**CONSORZIO DI SVILUPPO
ECONOMICO DEL FRIULI**

PIANO TERRITORIALE INFRAREGIONALE
art. 14 L.R. 23 febbraio 2007 n°5

VARIANTE n. 7

RELAZIONE ILLUSTRATIVA

Figura A – mappatura dei punti oggetto di variante

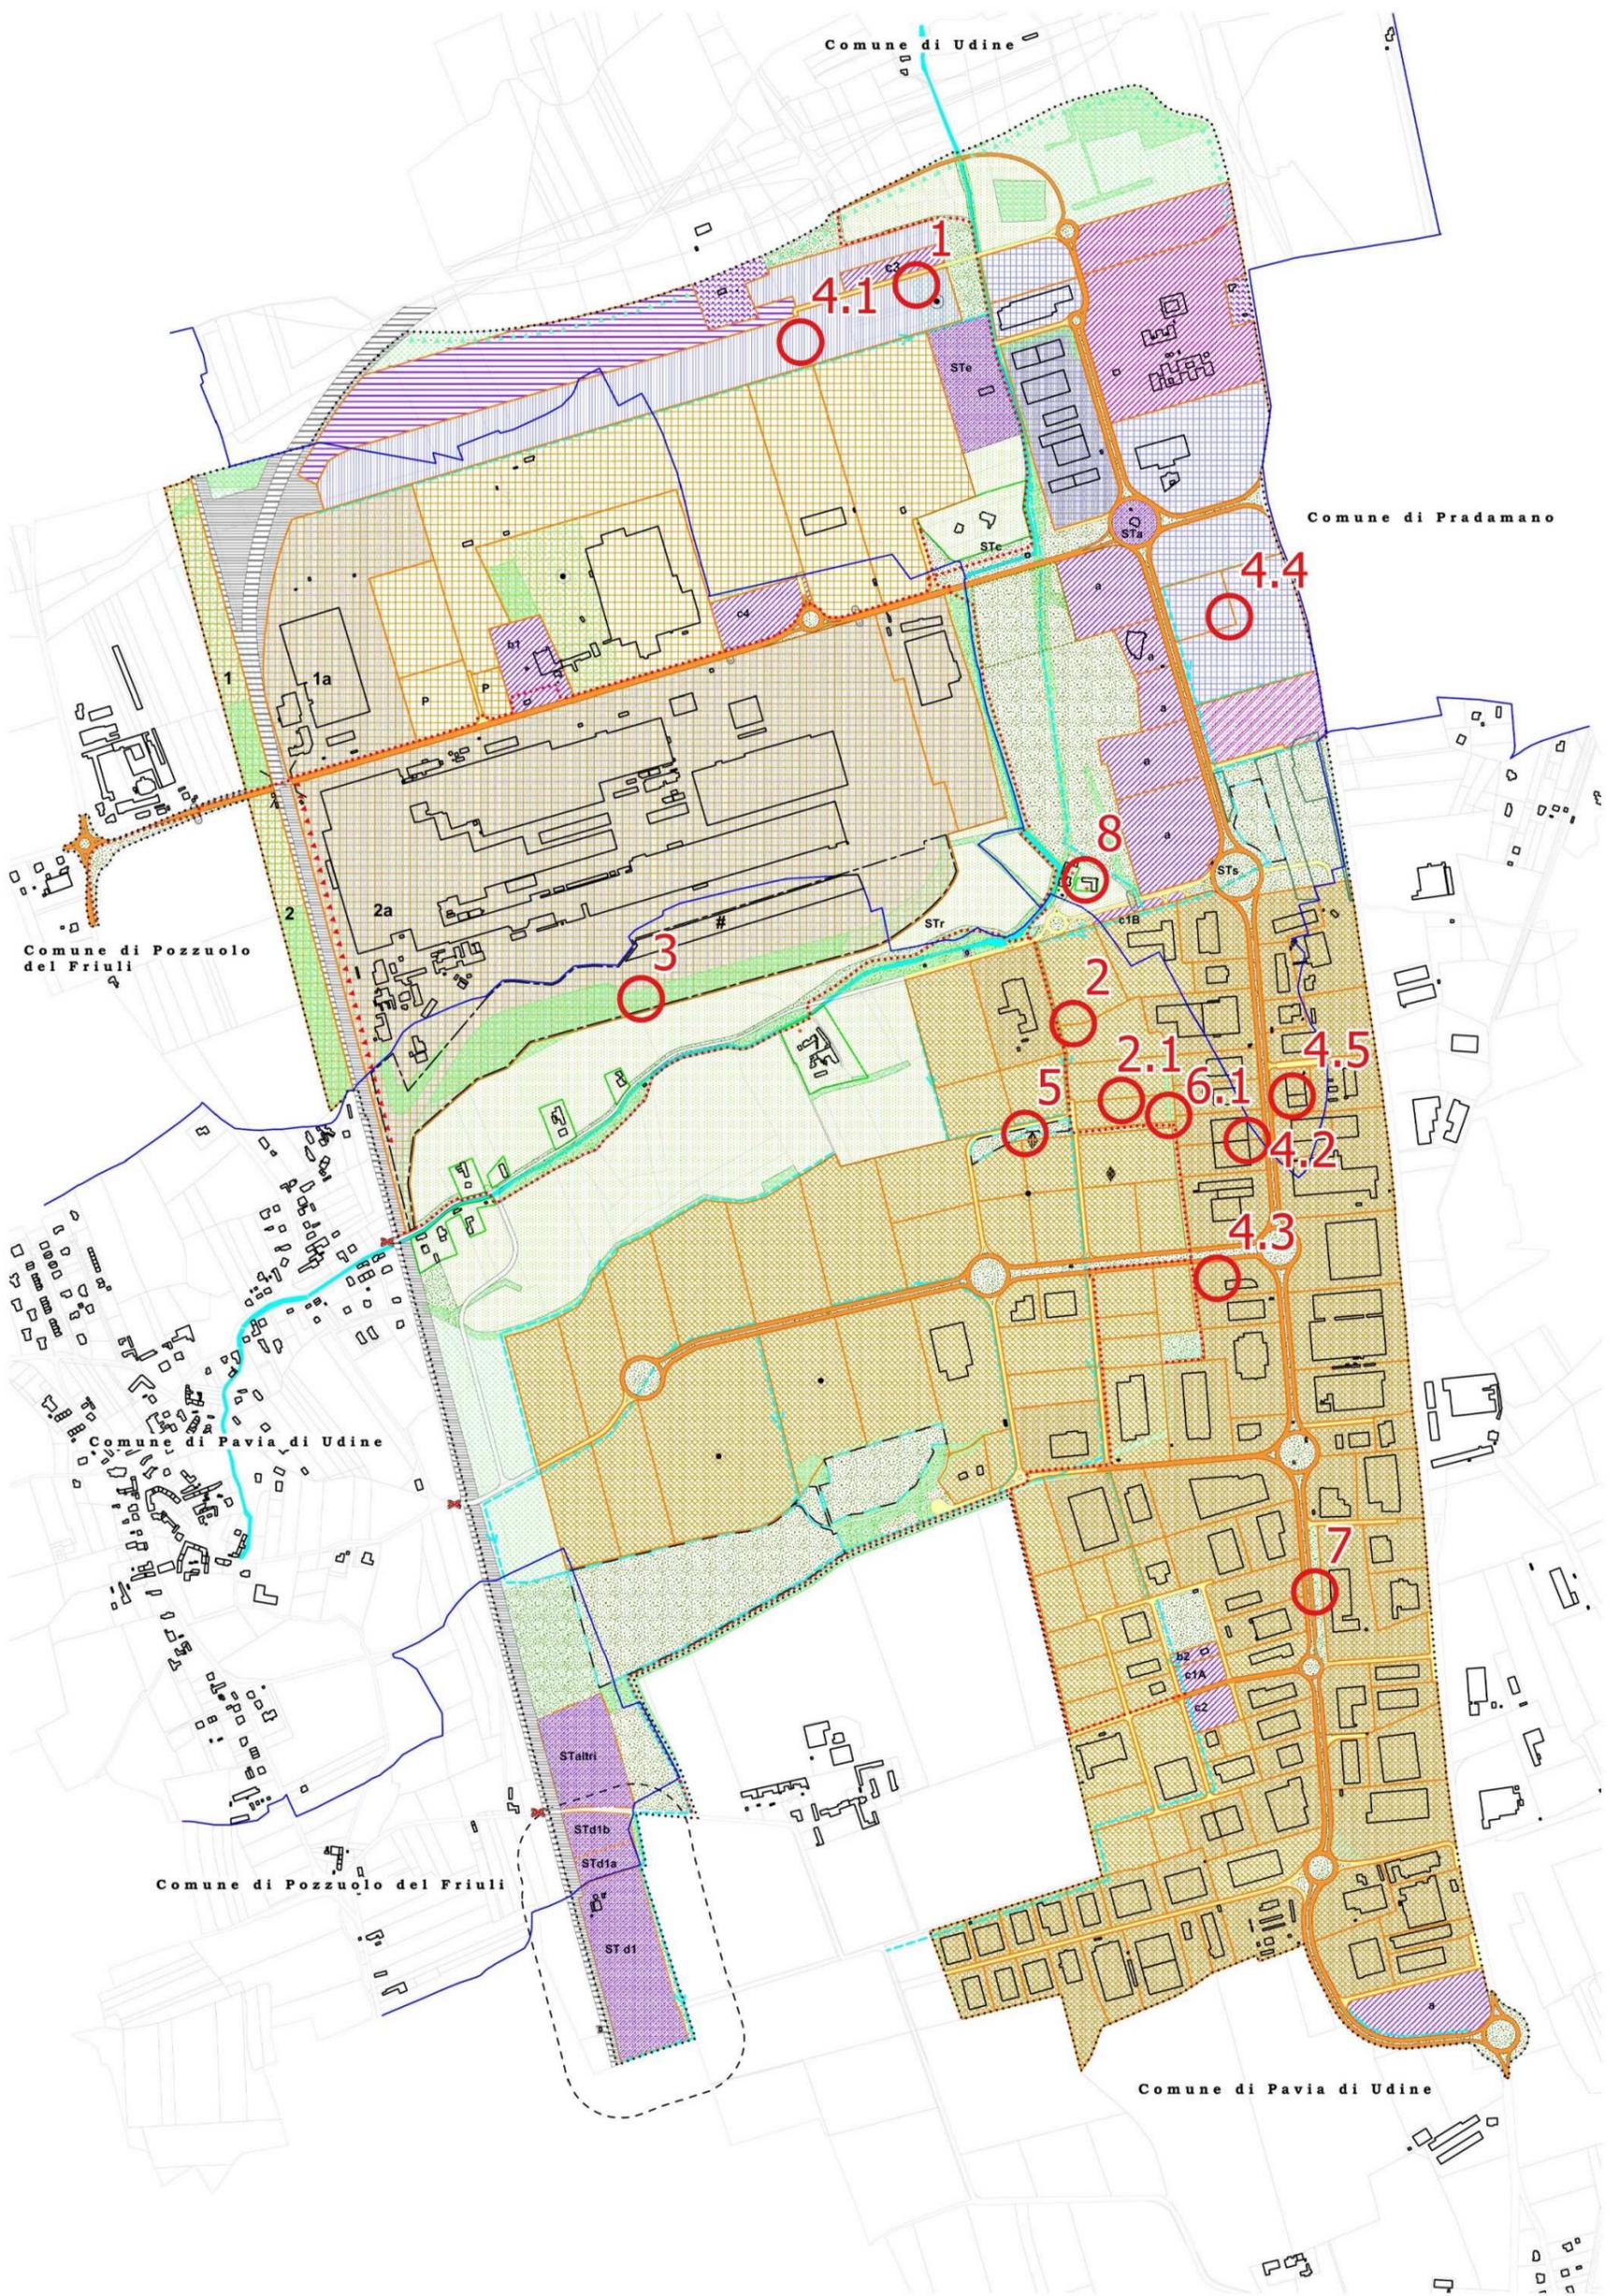
Facendo riferimento alla **Figura A**³ di seguito riportata ed ai punti ivi indicati con i numeri da 1 a 8, si evidenzia preliminarmente quanto segue:

- punti 1, 4.1-4.4-4.5 e 8: le modifiche azzonative proposte in tale ambito interessano il territorio del Comune di Udine;
- punti 2-2.1, 3, 4.2-4.3, 5, 6.1 e 7: le modifiche azzonative proposte in tale ambito interessano il territorio del Comune di Pavia di Udine.
- Nessuna modifica nel Comune di Pozzuolo del Friuli.

Fig. B1 - *progetto di variante*

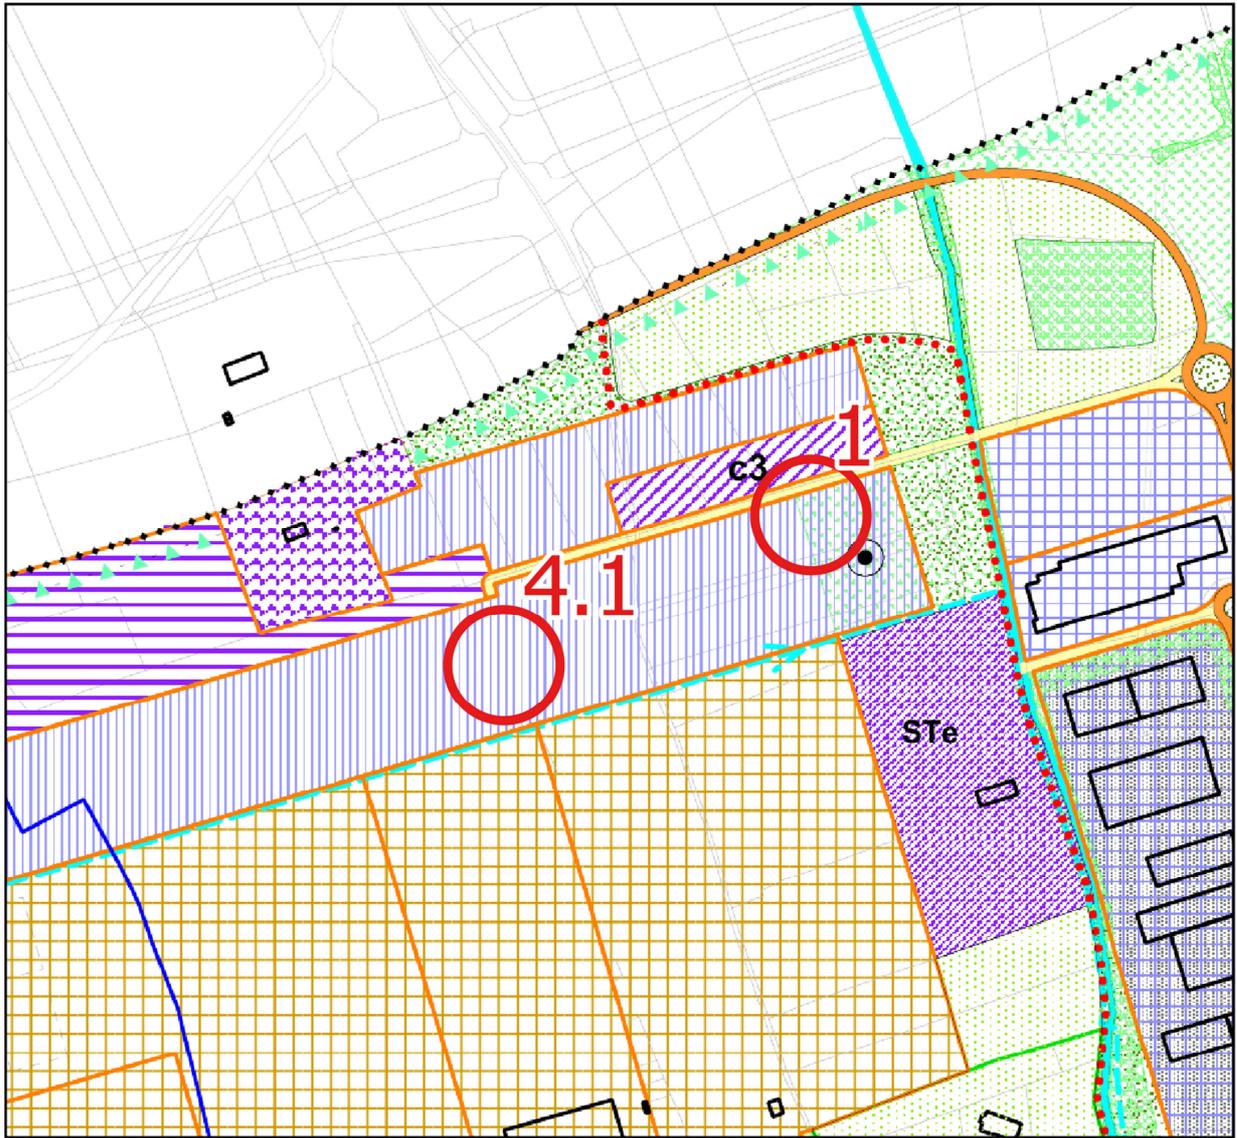
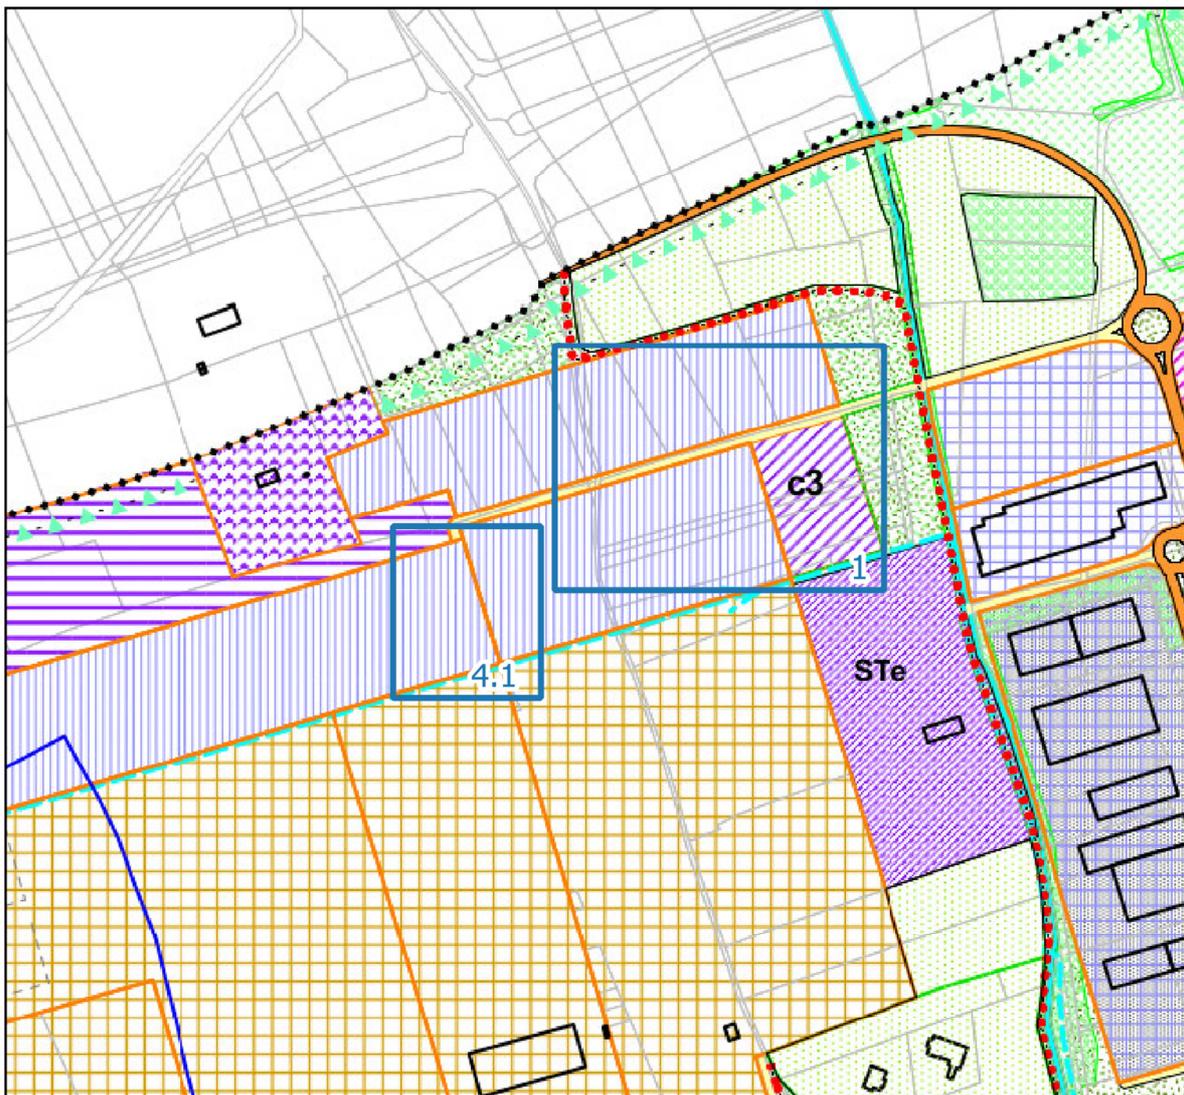
- **punto n. 1**

esito della modifica: trasformazione di destinazione d'uso della zona “*Parcheggi attrezzati - c3*” (art.12.3 delle NdA) in “*Zona per la logistica*” con equivalente trasferimento di tali parcheggi a nord della viabilità di servizio all'area per lo sviluppo dell'intermodalità; nella Zona per la logistica si prevede altresì contestuale “innesto prescrittivo” di destinazione - mediante inserimento del simbolo “*Prescrizioni particolari per i lotti*”, cfr. modifica 4.1 - a “*Elementi naturalistici-paesaggistici-morfologici di previsione*” per analoga superficie dei parcheggi traslati a nord.

descrizione: i parcheggi di servizio allo scalo ed all'area logistica a nord della ZIU vengono riposizionati a nord lungo la viabilità sia per un miglioramento delle modalità di accesso ai parcheggi (soprattutto dei mezzi pesanti) che per innestare l'indicazione prescrittiva - nella corrispondente superficie dei parcheggi rimossi - di ubicazione di una barriera verde entro la zona per la logistica con funzione di mitigazione rispetto alle zone poste a est.

- **punto n. 4.1⁴** (Fig. B1, B2)

esito della modifica: variazione della morfologia dei lotti produttivi afferenti la “Zona per la logistica” e traslazione grafica del simbolo “*Prescrizioni particolari per i lotti*” in conseguenza della modifica descritta al punto n.1 (ubicato in corrispondenza della previsione di “barriera verde” entro la zona per la logistica);

descrizione: viene proposto l'accorpamento tra due lotti contigui formando un unico lotto destinato alla logistica. Conseguentemente viene riposizionato graficamente il simbolo “*Prescrizioni particolari per i lotti*”.

Fig. C1 - progetto di variante

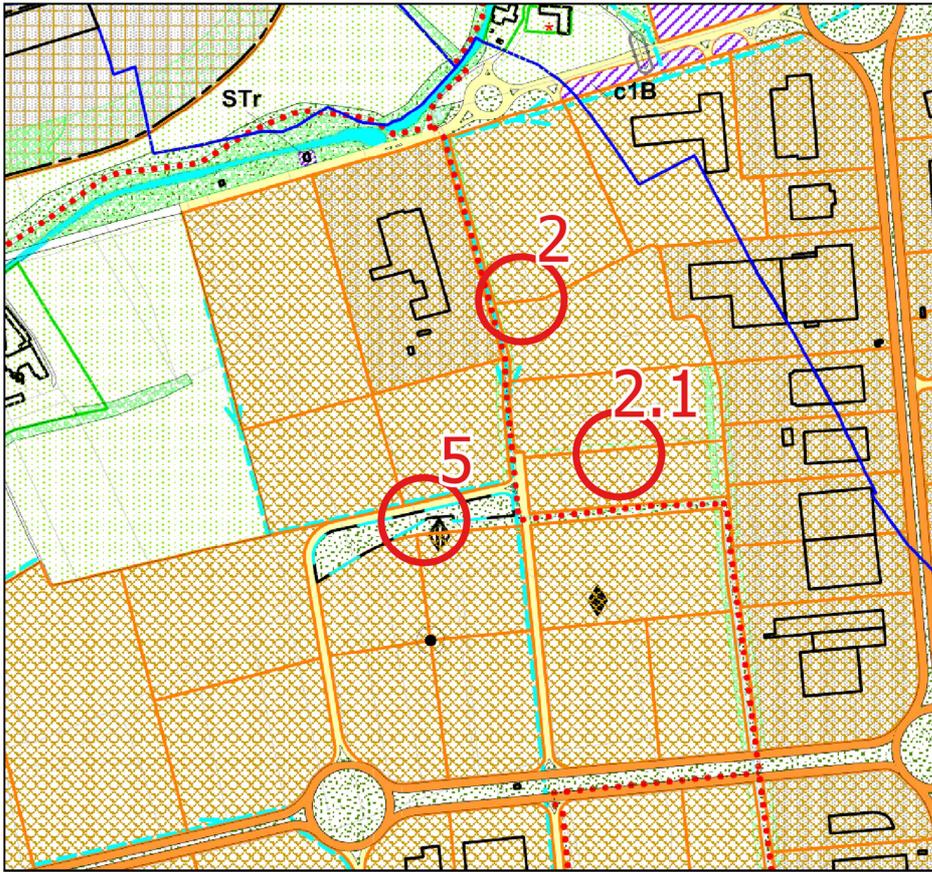
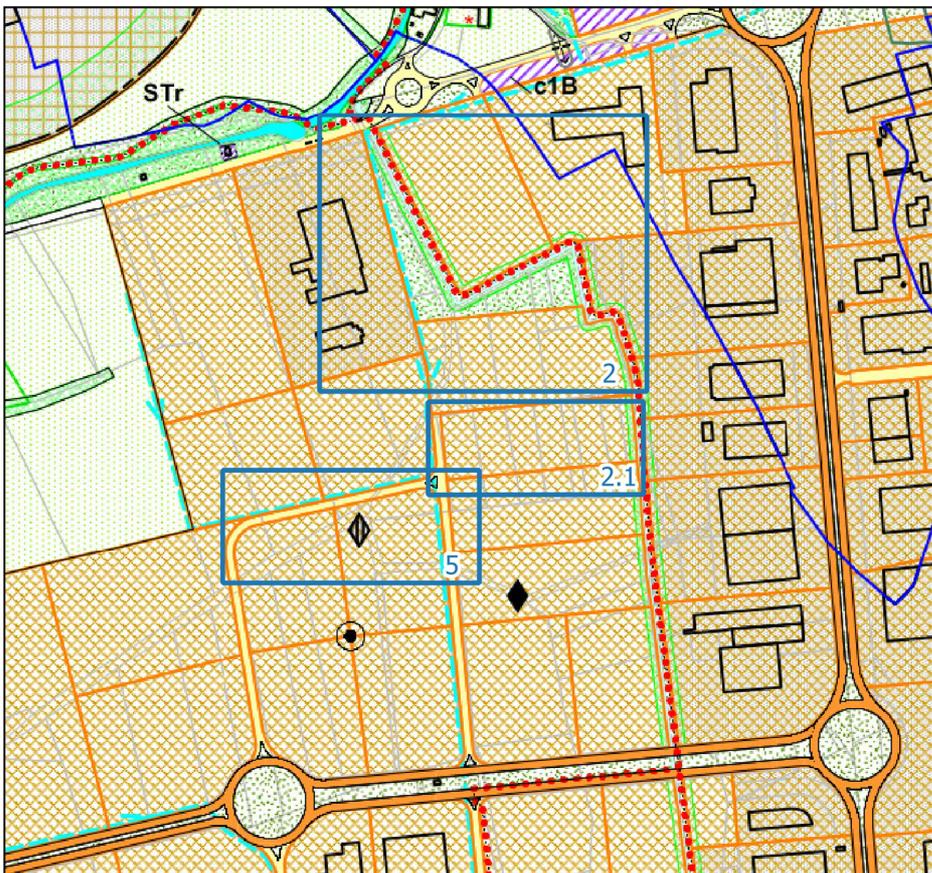
- **punto n. 2**

esito della modifica: modifica di parte del tracciato di pista ciclabile esistente nella parte a sud dei “Casali” in via Ceconi di Monteccon (in Comune di Pavia di Udine), con annessa rimozione del verde situato lungo il tracciato, classificato come “*Elementi naturalistici-paesaggistici-morfologici di previsione*” e “*Verde pubblico attrezzato e di connettivo*” a favore della “*Zona per insediamenti artigianali/industriali*”. Le aree a verde rimosse trovano parzialmente ricollocazione lungo il nuovo sedime ciclabile (traslato verso ovest)⁵. Inoltre lo schema funzionale dei lotti viene modificato accorpando le aree residuali ai lotti della zona per insediamenti artigianali/industriali. Entro il lotto posto ad ovest del percorso ciclabile viene inserita una fascia di verde classificato come “*Elementi naturalistici-paesaggistici-morfologici in previsione*” (posto parallelamente alla pista ciclabile) e conferma parziale di “*Elementi naturalistici-paesaggistici-morfologici esistenti*”. Il perimetro dei lotti della Zona per insediamenti artigianali/industriali sul lato est del nuovo tracciato di pista ciclabile subiscono minimali modifiche dello schema funzionale. La “*rete drenante esistente*”, nei tratti

lungo il tracciato ciclabile oggetto di modifica, non viene confermata, limitatamente ai tratti che non hanno più funzione.

descrizione: riorganizzazione complessiva dell'ambito dei lotti produttivi artigianali/industriali compresi tra l'area dell'ex macello e gli insediamenti produttivi attestanti il tratto terminale di via Zanussi in cui viene ridefinito il relativo schema ed il tratto del percorso ciclabile (traslato ad est lungo il confine della sede dell'ex macello), con conseguente razionalizzazione della distribuzione degli spazi a verde di previsione lungo tale pista - anche per traslazione delle superfici rimosse dalla parte centrale e ricollocate in tale sede e/o mediante l'inserimento di nuove superfici a verde pubblico attrezzato e di connettivo. Si precisa infine che la rete drenante modificata, in realtà, è costituita da un'incisione nel suolo, impiegata per anni a scopo irriguo, che non è mai stata integrata nel reticolo idrografico secondario della ZIU.

- **punto n. 2.1**

esito della modifica: Inserimento all'interno del lotto di una fascia di verde classificato come "*Elementi naturalistici-paesaggistici-morfologici di previsione*". Inserimento di una fascia di "*Verde pubblico attrezzato e di connettivo*" in corrispondenza del nuovo tracciato di pista ciclabile. Variazione della morfologia dei lotti produttivi afferenti la "*Zona per insediamenti artigianali/industriali*" ed integrazione di minimali superfici produttive in tale zona in conseguenza della riduzione di un modesto tratto (terminale, per 30 m. ca.) di "Viabilità di servizio" (non ancora realizzata);

descrizione: la modifica si inquadra nella generale riorganizzazione dell'ambito sopra individuato, già descritta al punto 2, cui si rimanda; in particolare viene data prosecuzione verso ovest (in corrispondenza della viabilità di servizio ai lotti) di un nuovo tratto di pista ciclabile, che viene raccordato con un tratto pre-esistente, per garantire la continuità dei percorsi a partire dal Comune di Udine verso Pavia di Udine.

- **punto n. 5**

esito della modifica: Reperimento di nuove "*aree idonee per invasi e accumuli*" e "*Verde pubblico attrezzato e di connettivo*", mediante riduzione della superficie della "*Zona per insediamenti artigianali/industriali*" con integrazione di minimali superfici di verde classificato come "*Elementi naturalistici-paesaggistici-morfologici di previsione*" (in corrispondenza del tracciato di pista ciclabile integrato).

descrizione: la riorganizzazione generale dell'intero ambito (cfr. punto 2) sviluppa anche tematiche meramente gestionali tendenti al miglioramento del comparto in esame nella prospettiva del maggior carico insediativo: nel breve e medio periodo infatti si realizzerà l'insediamento di nuove attività con sviluppo di quelle esistenti (in aree già assegnate dal Consorzio). Viene pertanto mantenuta la funzione di recapito delle acque nelle aree di invaso che vengono potenziate come descritto.

Fig. D1 - *progetto di variante*

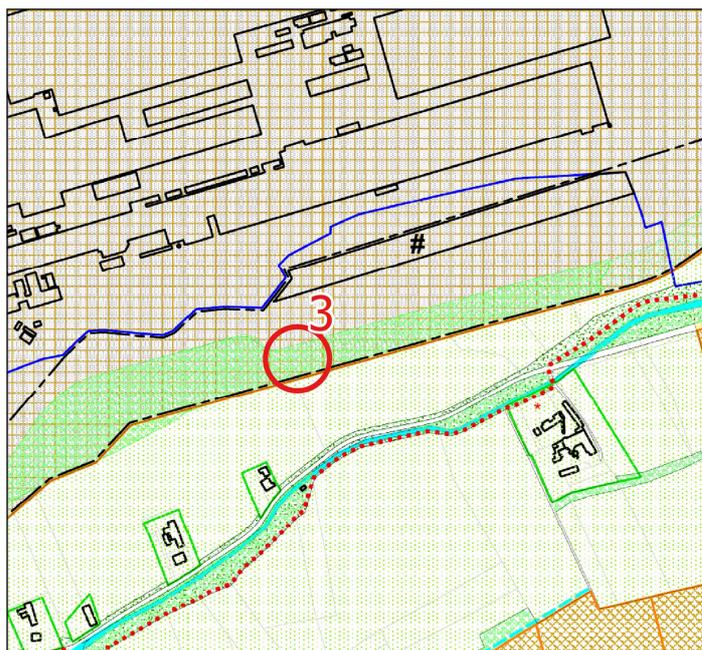
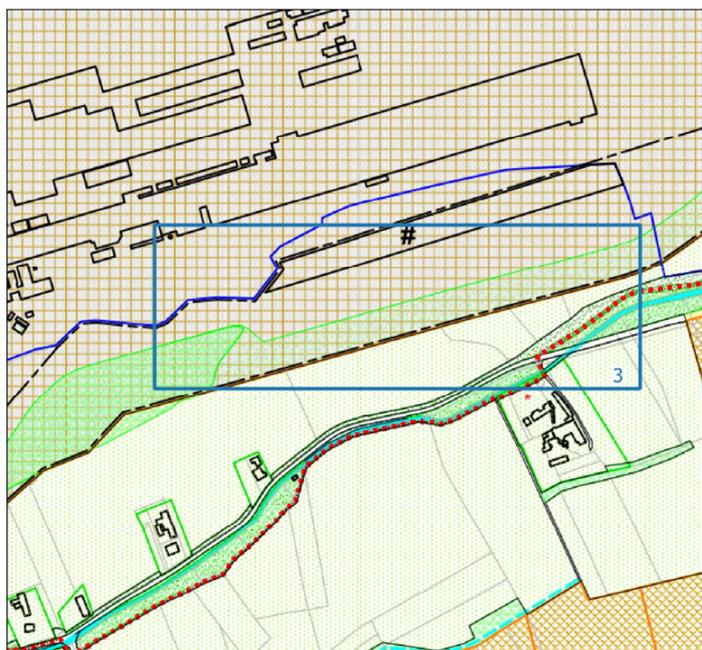
punto n. 3

esito della modifica: aggiornamento delle superfici a verde mediante riduzione degli “Elementi naturalistici-paesaggistici-morfologici di previsione” a favore degli “*Elementi naturalistici-paesaggistici-morfologici esistenti*” con corrispondente aumento delle relative superfici, entro la “Delimitazione area a utilizzo condizionato” del lotto produttivo ABS SpA.

descrizione: aggiornamento (grafico) riguardante lo stato di attuazione del verde di mitigazione dello stabilimento ABS SpA, che indica la progressiva attuazione-realizzazione della fascia di protezione ambientale verso sud, in Comune di Pavia di Udine, cioè verso i nuclei edilizi preesistenti lungo la via Casali Micelli.
